**AVIS RELATIF À LA PROTECTION
CONTRE LES EVENTUELS EFFETS NOCIFS ET NUISANCES
PROVOQUÉS PAR LES RAYONNEMENTS NON IONISANTS
GÉNÉRÉS PAR DES ANTENNES ÉMETTRICES STATIONNAIRES**

Commune : MONS - Exploitant : ORANGE

Référence exploitant : 643C1_1/ 32643C1_1 / 42643C1_1 /52643C1_1

Rapport n° 2755 / 2025

Figure 1 : Vue en plan des lieux de séjour et des points de contrôle

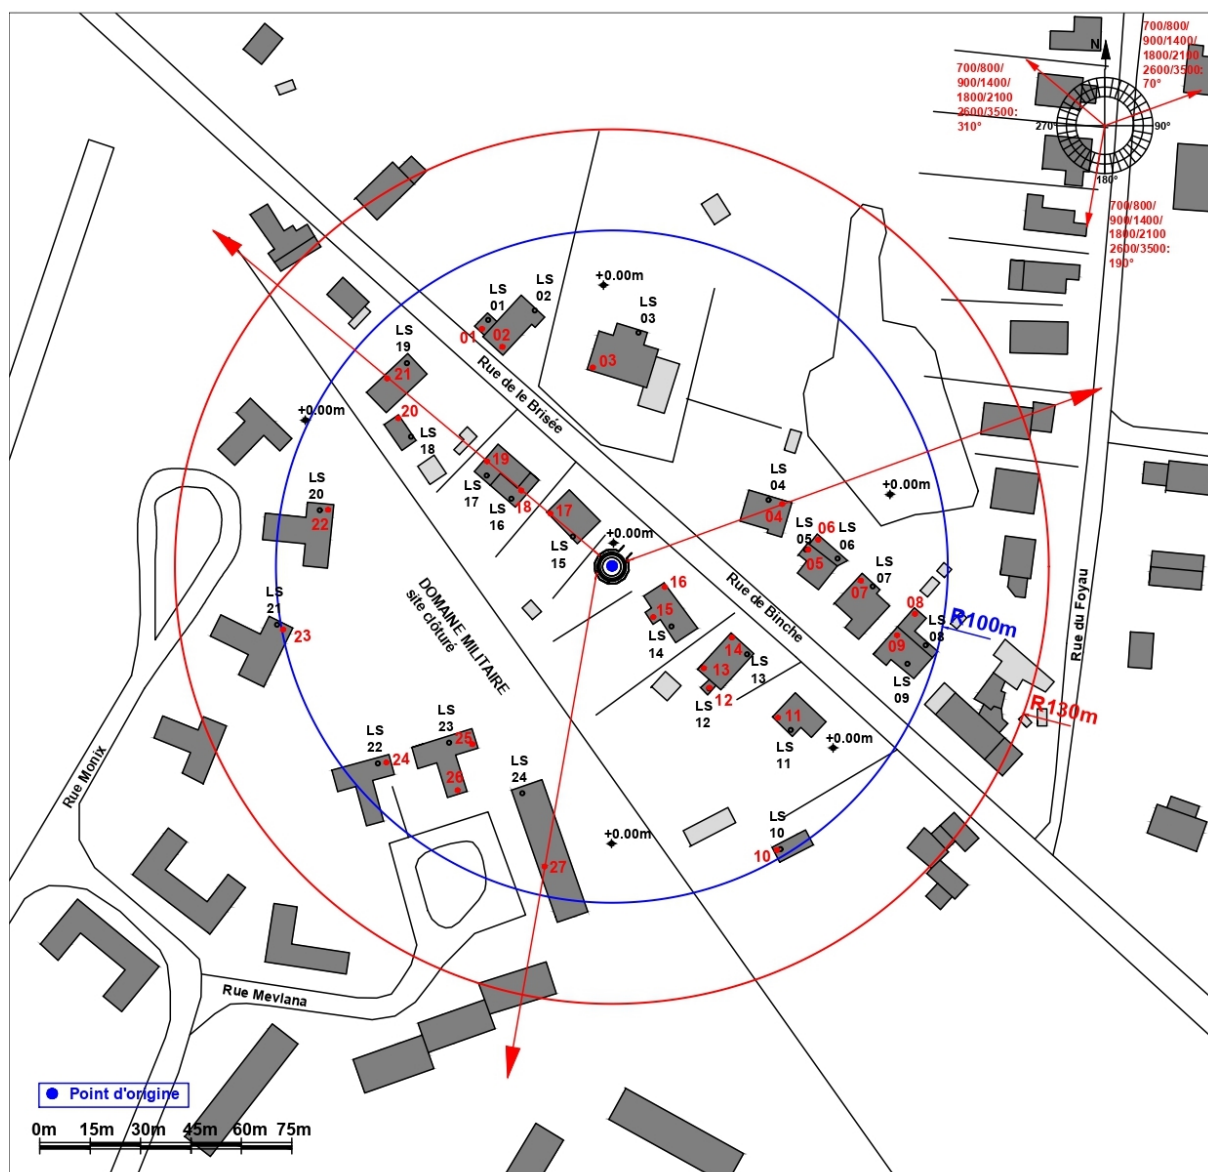
- le numéro du point de contrôle repris sur un des plans de la figure 1;
- le numéro du LS dans lequel se trouve le point de contrôle de la 1^{ère} colonne ;
- l'atténuation d'obstacle prise en compte pour le calcul de l'indice d'exposition dans le LS ;
- le résultat du calcul de l'indice d'exposition.

N° point de contrôle	LS	Atténuation (dB)	Indice d'exposition relatif à la limite par installation IE_i
20	LS18	3,0	0,395
21	LS19	3,0	0,362
7	LS07	3,0	0,299
27	LS24	3,0	0,290
2	LS02	3,0	0,288
1	LS01	3,0	0,214
26	LS23	3,0	0,210
9	LS09	3,0	0,200
8	LS08	3,0	0,187
5	LS05	3,0	0,170
22	LS20	3,0	0,169
24	LS22	3,0	0,151
4	LS04	3,0	0,126
25	LS23	3,0	0,110
10	LS10	3,0	0,104
11	LS11	3,0	0,101
17	LS15	3,0	0,095
3	LS03	3,0	0,085
6	LS06	3,0	0,081
23	LS21	3,0	0,081
19	LS17	3,0	0,059
18	LS16	3,0	0,059
16	LS14	3,0	0,023
15	LS14	3,0	0,018
14	LS13	3,0	0,013
13	LS13	3,0	0,013
12	LS12	3,0	0,008

En ce qui concerne les antennes de l'installation mentionnées dans le tableau 1, la distance maximale à laquelle la limite pourrait être atteinte, à l'extérieur, est égale à 80,0 m. S'il n'y a pas de LS à une distance inférieure, les antennes respectent forcément la limite d'immission.

Dans le cas des LS situés à l'intérieur des bâtiments, une atténuation d'obstacle est prise en compte et il en résulte que la distance maximale à laquelle la limite pourrait être atteinte se réduit à 58,1 m.

Les résultats de l'évaluation décrite au paragraphe 4 indiquent que les antennes émettrices stationnaires de l'installation faisant l'objet du présent avis ne produisent pas, dans un lieu de séjour, un rayonnement électromagnétique maximum supérieur aux limites fixées à l'article 4 du décret.

Figure 2 : Vue en plan des installations d'antennes dans un rayon de 300 mètres autour de l'installation faisant l'objet de la demande d'avis

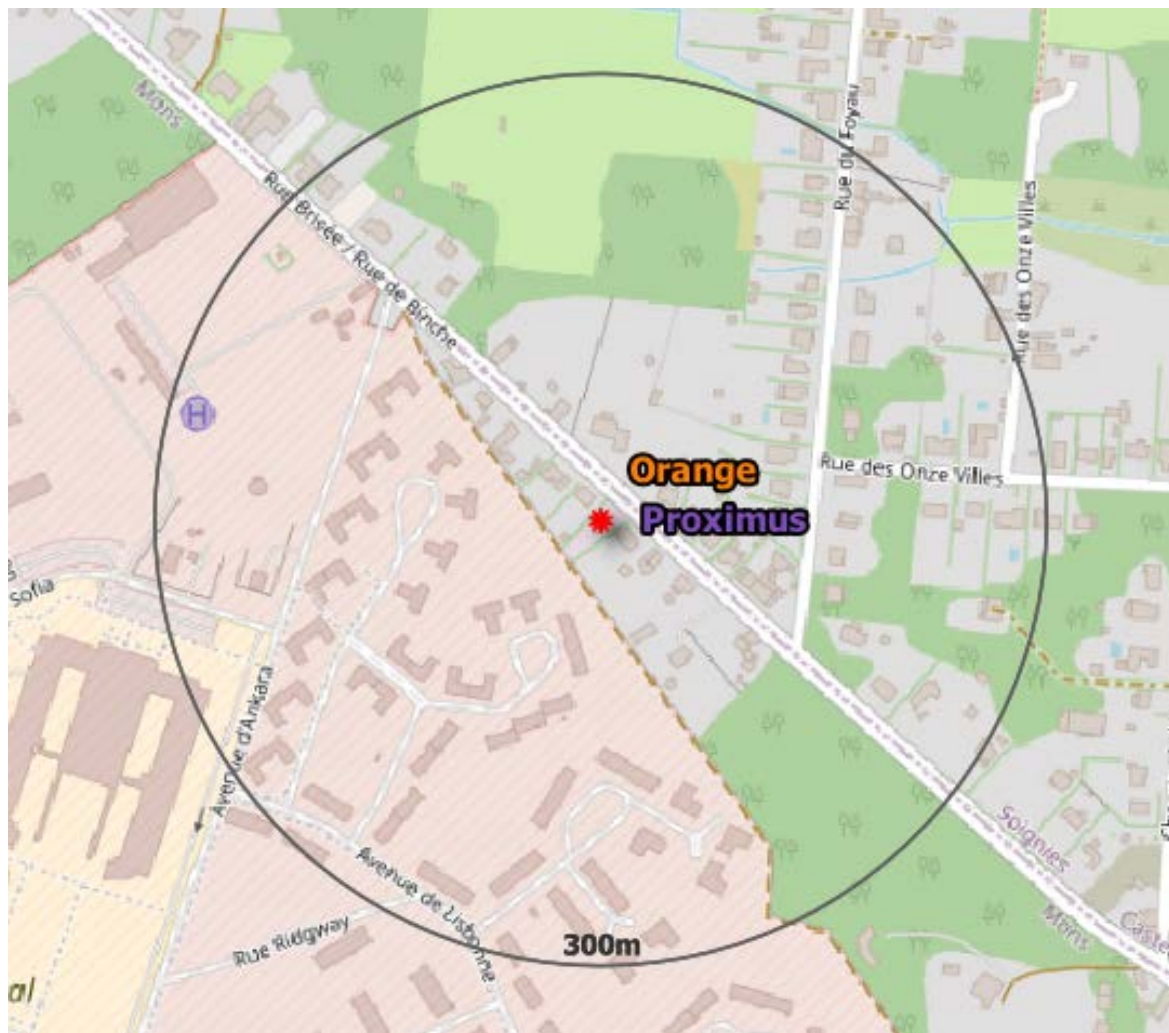
Le plan en projection verticale de la figure 2 indique la localisation des installations d'antennes émettrices stationnaires visées par le décret et situées dans un rayon de 300 mètres autour de l'installation référencée dans le paragraphe 2 et localisée au centre du cercle. Les données de localisation de ces antennes et les avis correspondant sont accessibles via le cadastre en ligne des antennes émettrices stationnaires⁸. Les installations prises en compte dans l'évaluation du respect de la limite cumulative sont les installations d'antennes émettrices déclarées en service par l'exploitant à la date du présent avis, à l'exception de l'installation référencée dans le paragraphe 2 et éventuellement d'autres installations ayant fait l'objet d'une demande d'avis à la même date et qui sont situées à l'intérieur de la zone de 300 mètres de rayon.

- a) il y a au plus 4 installations d'antennes émettrices stationnaires présentes dans la zone d'évaluation de 300 mètres de rayon représentée dans la figure 2, y inclus l'installation référencée dans le paragraphe 2 : la limite cumulative définie à l'article 4, §2 du décret est nécessairement respectée dans les lieux de séjour à l'intérieur de la zone d'évaluation de 300 mètres de rayon ;

- b) il y a exactement 5 installations d'antennes émettrices stationnaires présentes dans la zone d'évaluation de 300 mètres de rayon représentée dans la figure 2, y inclus l'installation référencée dans le paragraphe 2 et il existe, pour 3 ou 4 de ces installations, un avis attestant le respect de la limite abrogée de 3 V/m : la limite cumulative définie à l'article 4, §2 du décret est nécessairement respectée dans les lieux de séjour à l'intérieur de la zone d'évaluation de 300 mètres de rayon ;

- c) dans tous les autres cas, il a été vérifié que la limite cumulative définie à l'article 4, §2 du décret n'est pas dépassée dans les lieux de séjour sur base du nombre d'installations localisées dans la zone d'évaluation de 300 mètres de rayon représentée dans la figure 2, de leur localisation ainsi que des données inscrites dans la figure 1 et au paragraphe 4 du présent avis et dans les avis attestant le respect de la limite par installation ou de la limite abrogée de 3 V/m relatifs aux autres installations reprises dans la figure 2.

Compte tenu des considérations ci-dessus, il apparaît que l'intensité du rayonnement électromagnétique généré, dans les lieux de séjour situés dans un rayon de 300 mètres autour de l'installation référencée dans le paragraphe 2, par l'ensemble des antennes émettrices stationnaires de l'ensemble des exploitants du même site d'antennes émettrices stationnaires respecte la limite fixée à l'article 4, § 2 du décret.
